改善箇所説明図

前席の座席（運転席および助手席シート）

運転席の例(助手席も同様)

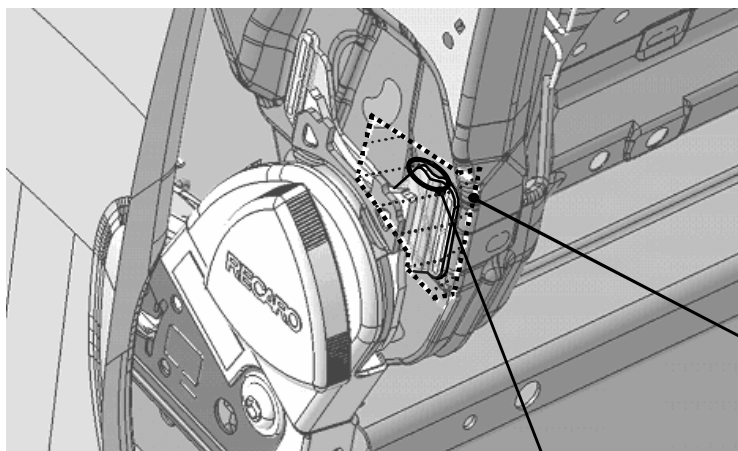
基準不適合発生箇所（突起部）

〔 前席の座席において、座席後部の突起を覆う保護パッドが装着されていないため、保安基準に適合しない。 〕

保護パッド（破線部）
：シート表皮内面に貼り付け

全車両、前席の座席を良品と交換する。
